Nota van inspraak / wettelijk vooroverleg en wijzigingen betreffende het voorontwerpbestemmingsplan Buitengebied 2013, regionale waterberging Grave.

Hoogwateraanpak Grave

Toetsingsadvies over het milieueffectrapport

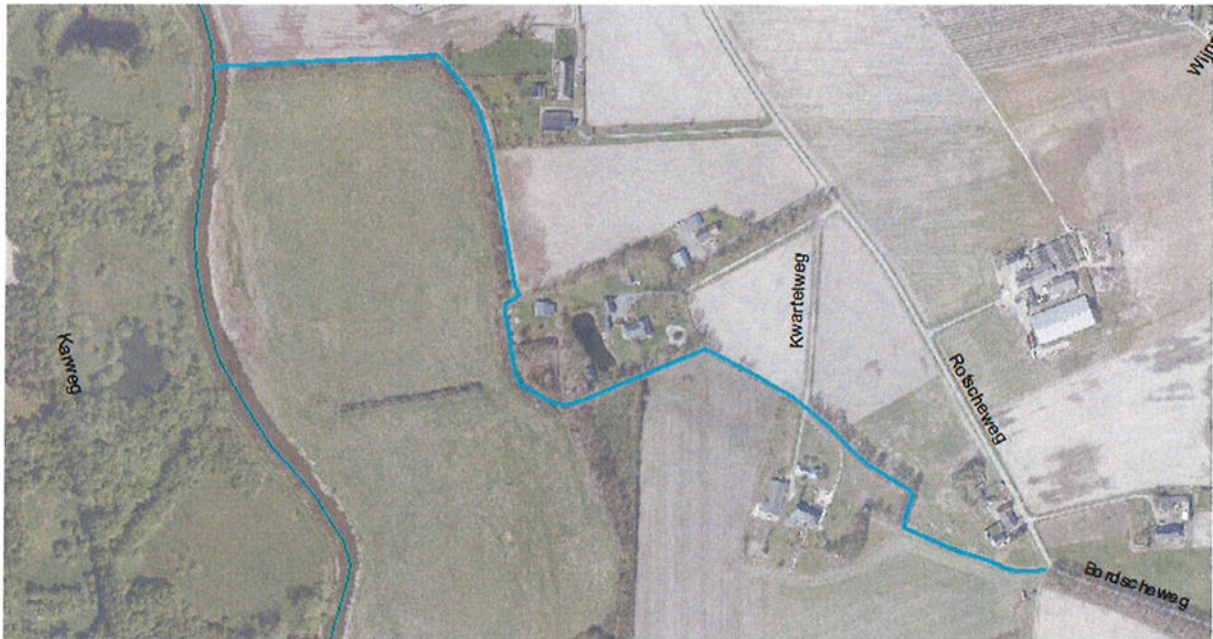
Reclamant geeft aan dat onduidelijk is wat de gevolgen van de realisatie van de waterberging zijn voor de afwateringsmogelijkheden van de sloot, gelegen tussen de percelen NO176 en NO148 en anderzijds het perceel NO158.

Reclamant uit zorgen over de effecten van de opstuwing van het water op de percelen NO176 en NO148.

De afwateringssloot is gelegen buiten het middels dit bestemmingsplan planologisch begrensde waterbergingsgebied. Ook de uitmonding op de Raam ligt buiten dit gebied. Op onderstaand kaartje is een en ander weergegeven. Geconcludeerd wordt dat het functioneren van de afwateringssloot derhalve niet wordt beïnvloed door de aanleg van het waterbergingsgebied.

Kaart van het kadaster waarop de huidige afwateringssloot is aangegeven. Wij schreven hierin met rode pen N 477 en N 422.

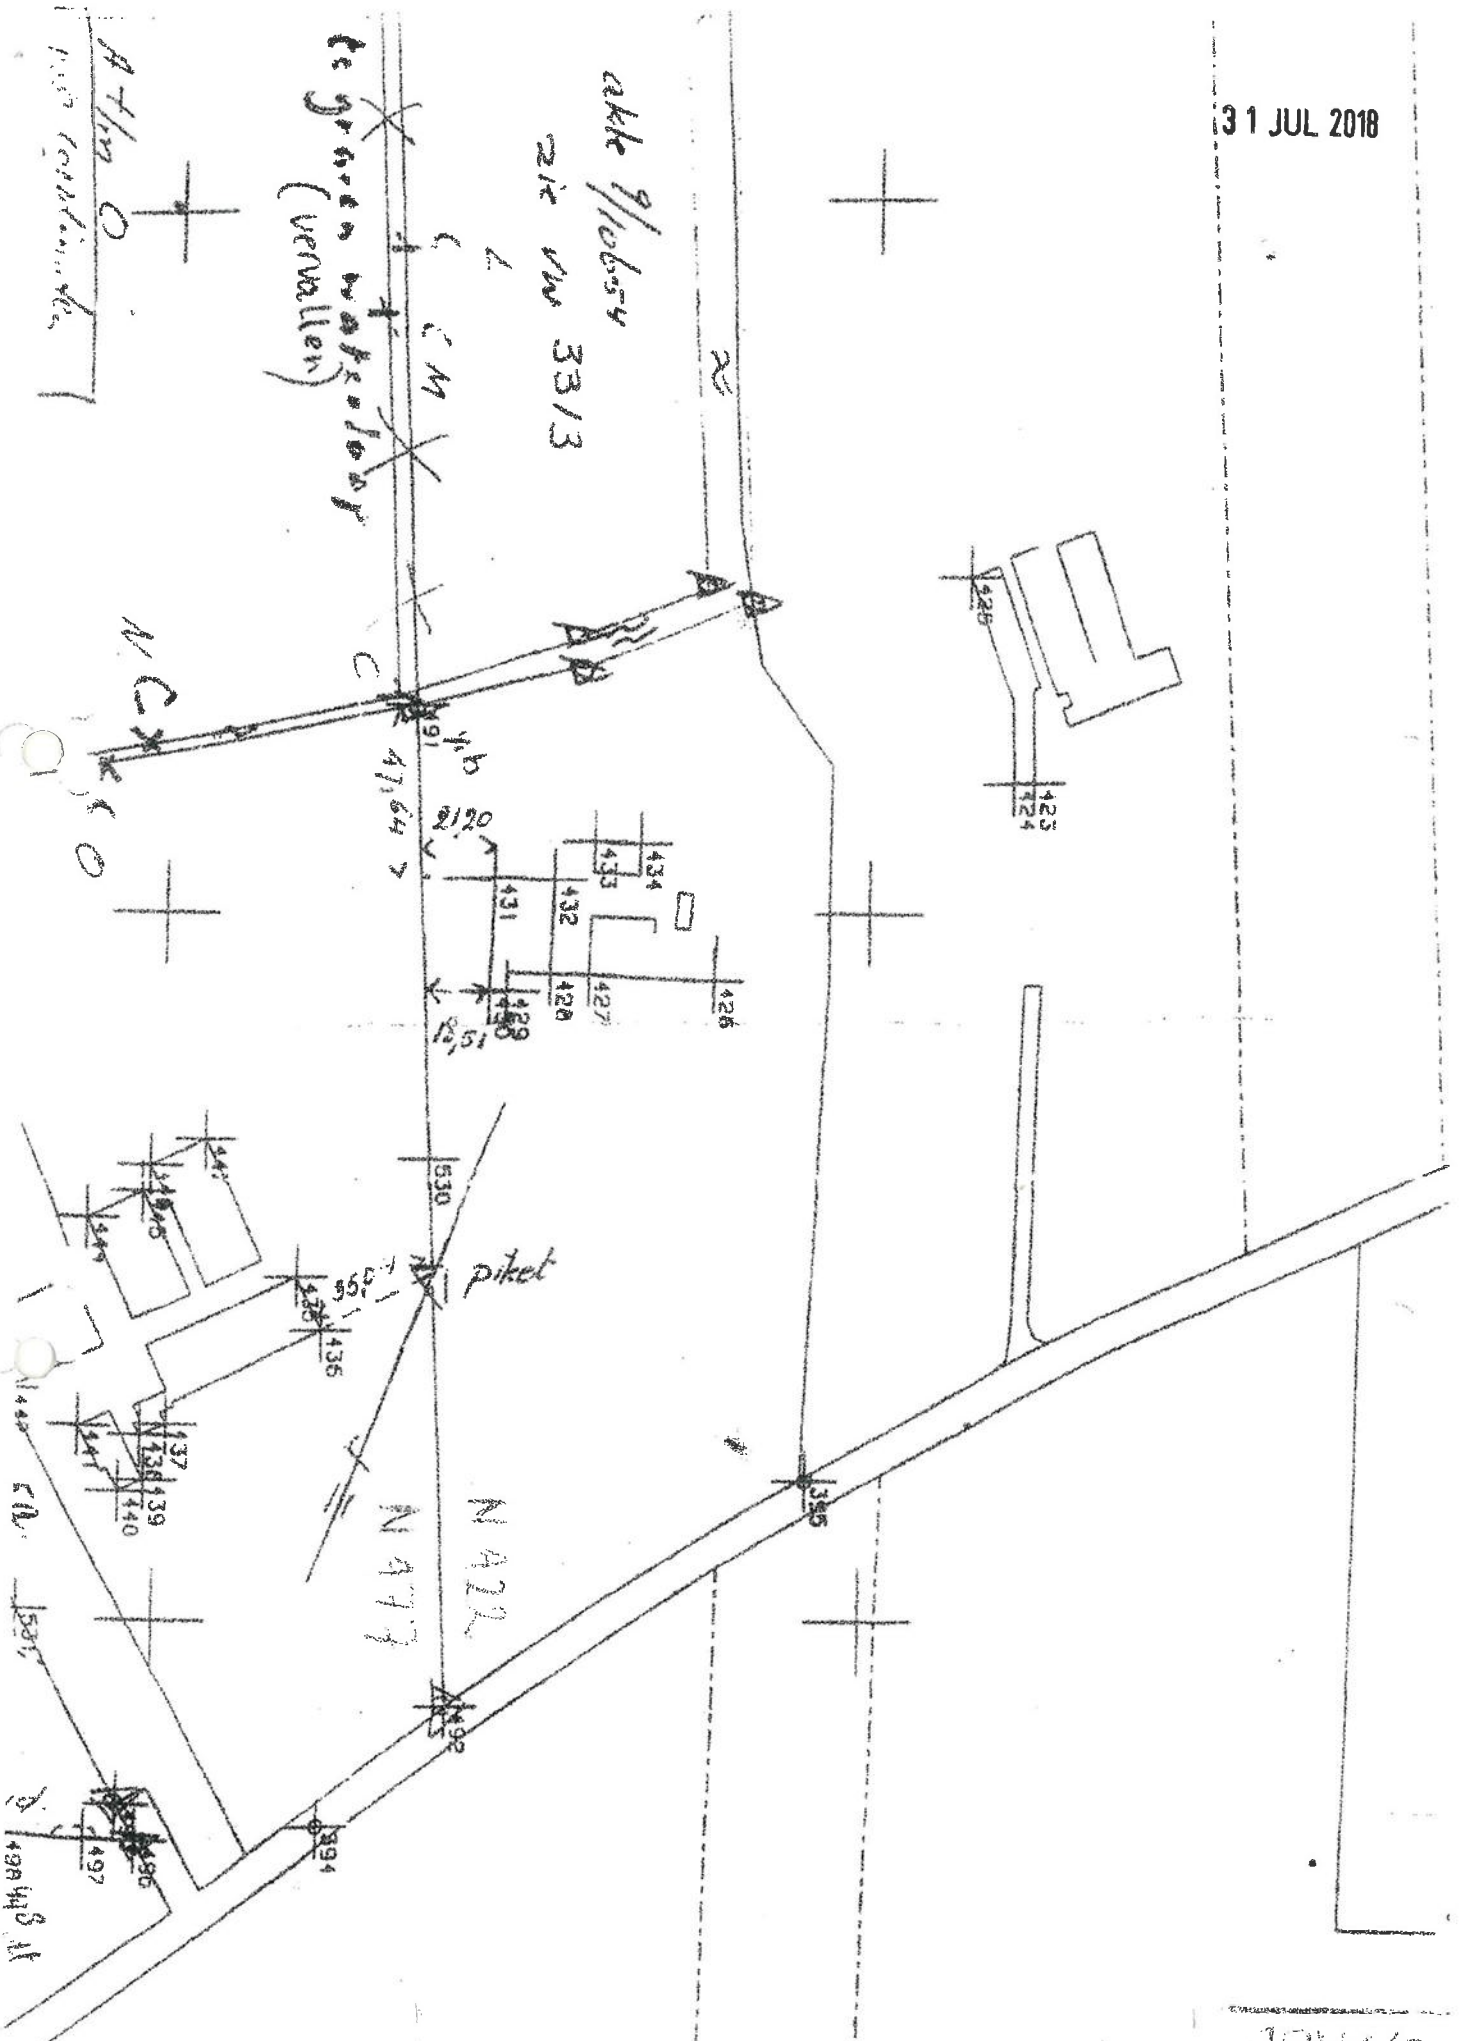
Wij verzoeken u om **op de kaart** de ligging van de afwateringssloot en de, eventueel gewijzigde, uitmondingsplaats in de Raam weer aan te geven.

In de bijlage vindt u de kaart van het kadaster waarop de bestaande situatie betreffende de afwateringssloot is aangegeven. Het is opmerkelijk dat dit niet overeenkomt met de kaarten die het waterschap gebruikt. Deze kaart (bijlage) werd door het kadaster toegestuurd tbv een grensbepaling tussen perceel N 477 en N 422 (in rood aangegeven op de kaart). Zoals u kunt zien staat de huidige sloot op deze kadaster kaart ingetekend!

De afwateringssloot is gelegen buiten het middels dit bestemmingsplan planologisch begrensde waterbergingsgebied. Ook de uitmonding op de Raam ligt buiten dit gebied. Op een kaartje is een en ander weergegeven (zie overwegingen onder 1). Geconcludeerd wordt dat het functioneren van de afwateringssloot derhalve niet wordt beïnvloed door de aanleg van het waterbergingsgebied.

Figuur 1 – watersysteem van de Raamvallei (bron: het MER)

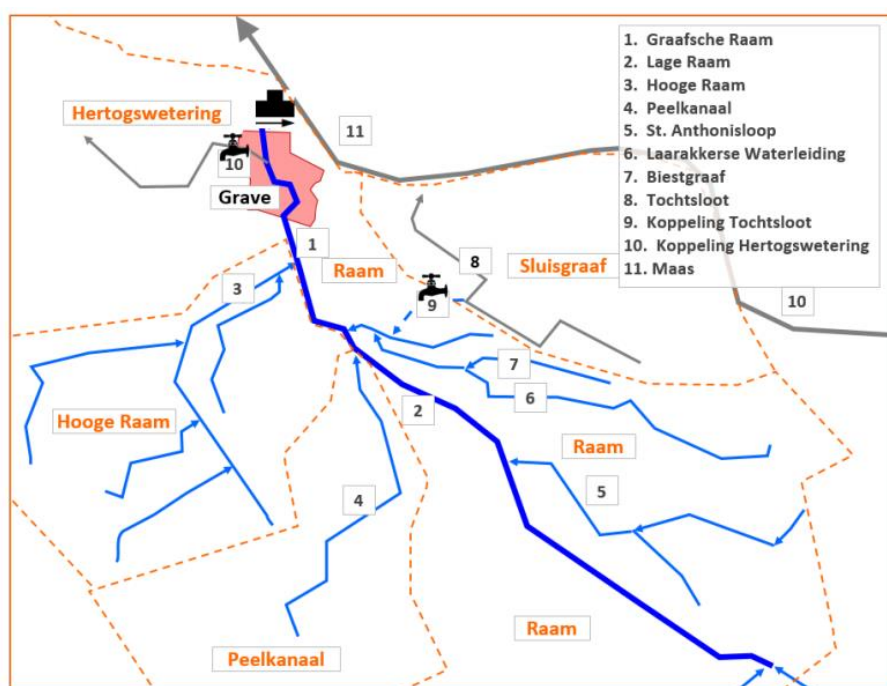
De kans op overlast wordt bepaald door de kans van samenvallen van hoge Maaspeilen en een grote afvoer van de Lage Raam. Het MER geeft wel aan dat rekening is gehouden met de nieuwste klimaatinzichten om de Maaswaterstanden en de lokale gebiedsafvoer te berekenen, maar beschrijft niet nader hoe dit is gedaan. Daarmee wordt geen inzicht gegeven in de toekomstvastheid van de maatregelen, met andere woorden: hoe lang blijft de waterberging een afdoende maatregel?

De Commissie beveelt aan om bij de besluitvorming over het projectplan Waterwet de gehanteerde uitgangspunten bij de berekeningen van de Maasstanden expliciet te beschrijven om de robuustheid van het voornemen inzichtelijk te maken voor betrokkenen.
